Mission régionale d'autorité environnementale  
ÎLE-DE-FRANCE

**Avis délégué  
de la Mission régionale d'autorité environnementale d'Île-de-  
France sur le projet de rénovation urbaine  
du Haut du Mont-Mesly situé à Créteil (94)**

N°MRAe 2021 - 451

**FIGURE 1 : PÉRIMÈTRE D'ÉTUDE – SOURCE ÉTUDE D'IMPACT (P. 21)**

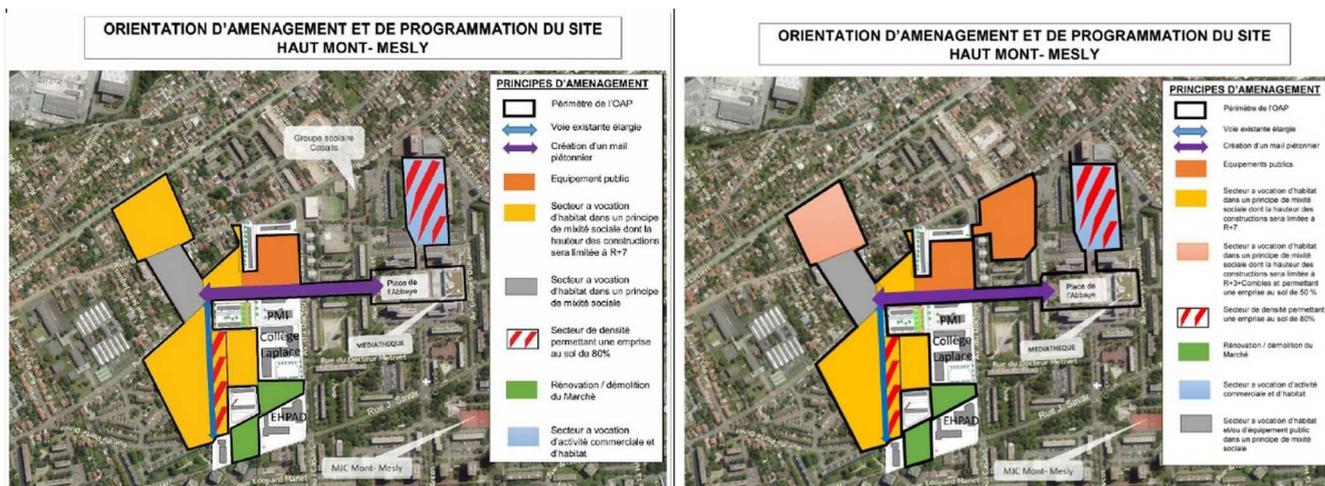
hauteur maximale des constructions (R+3+combles au lieu de R+7) et en introduisant une limitation de l'emprise au sol de 50 % dans la zone UC à l'intérieur du périmètre de l'OAP du Haut du Mont-Mesly (figure 1). L'étude d'impact n'a pas été actualisée sur ce point (p. 128<sup>5</sup>).

FIGURE 3: PLAN MASSE DU PROJET. EN HAUT : PROJET DE 2018 (SOURCE EI 2018 P. 28), EN BAS : PROJET 2021 (EI 2021 P. 30)

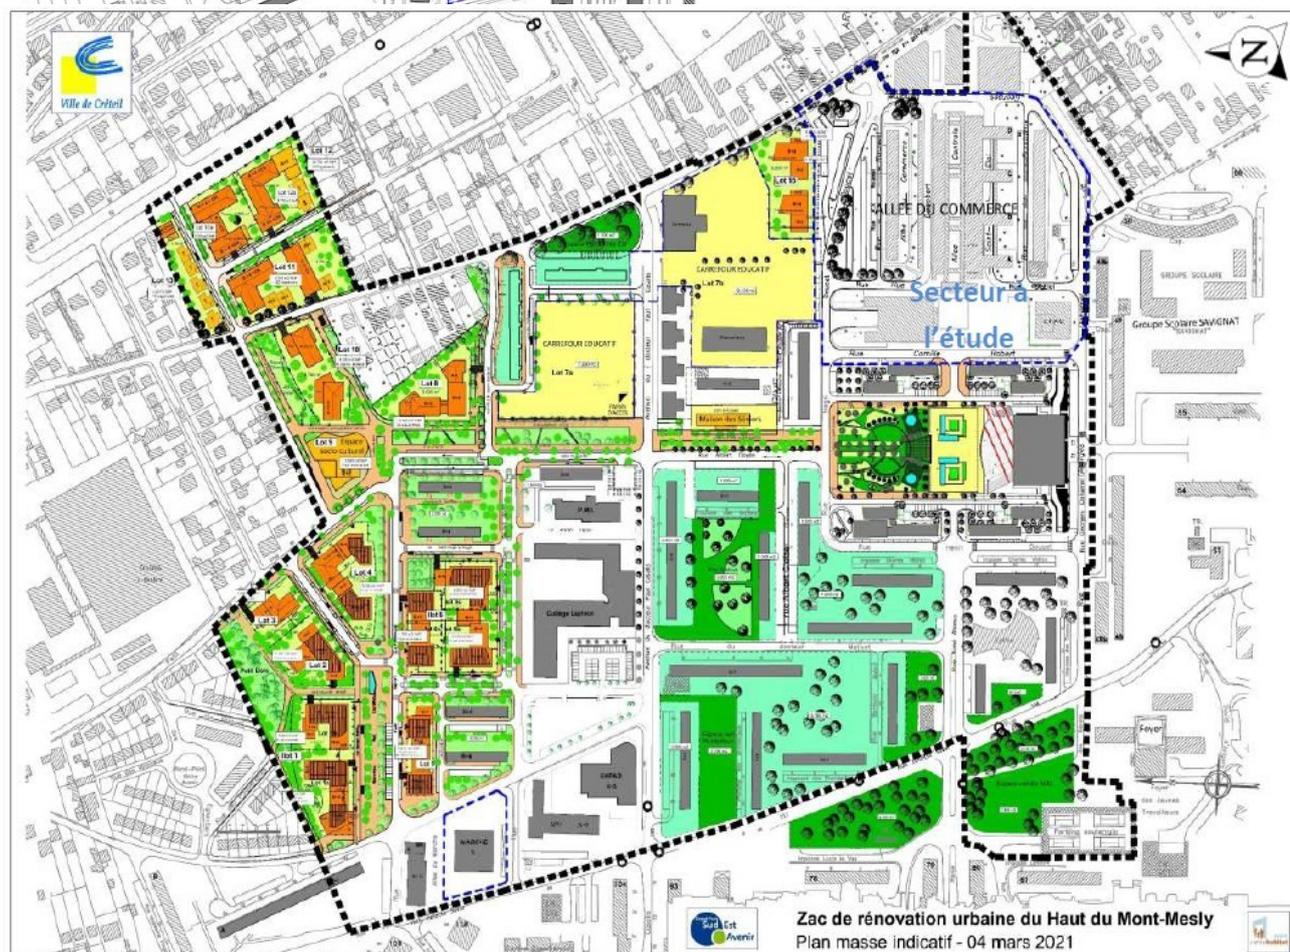
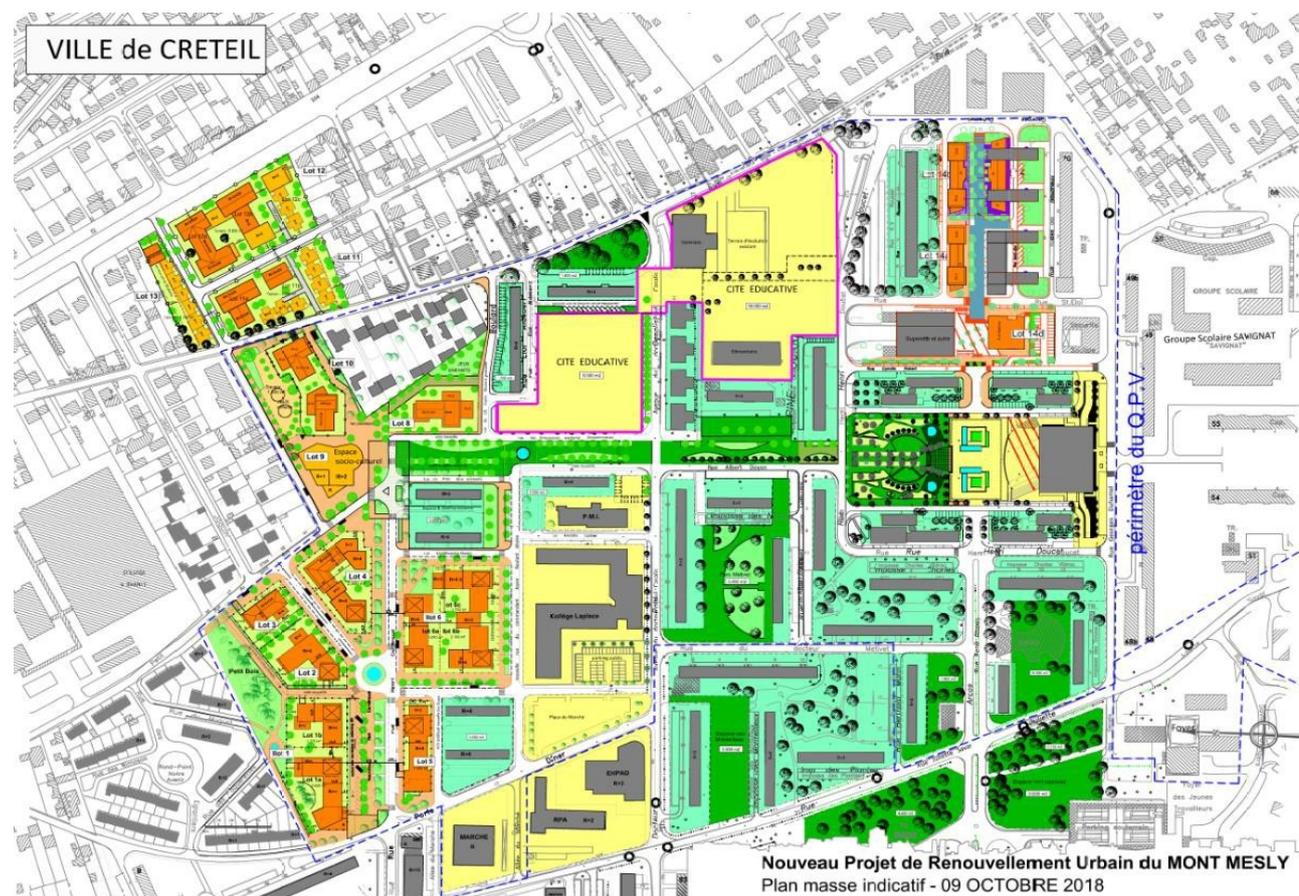
Par rapport au projet déposé en 2018, le projet prévoit la suppression du giratoire Cardinaud, des modifications des voiries (ajout de la voie 20 côté Petit Bois et suppression de la voie en impasse, création de voie de desserte dans le terrain des Émouleuses) et des voies cyclables, des cheminements piétons (en limite nord du Petit Bois, parvis piétons articulé à l'angle sud-ouest du carrefour éducatif). L'étude d'impact indique aussi (p. 37), sans le démontrer, que les flux routiers ont été « clarifiés » « avec un passage de l'ensemble routier du côté ouest ».

La MRAe souligne que, mise à part l'abandon du projet d'aménagement initial du secteur de l'allée du Commerce, redéfini comme secteur encore à l'étude, la comparaison entre le plan masse de 2018 et celui de 2020 (figure 3, ne fait pas apparaître de grandes évolutions dans la programmation des espaces publics
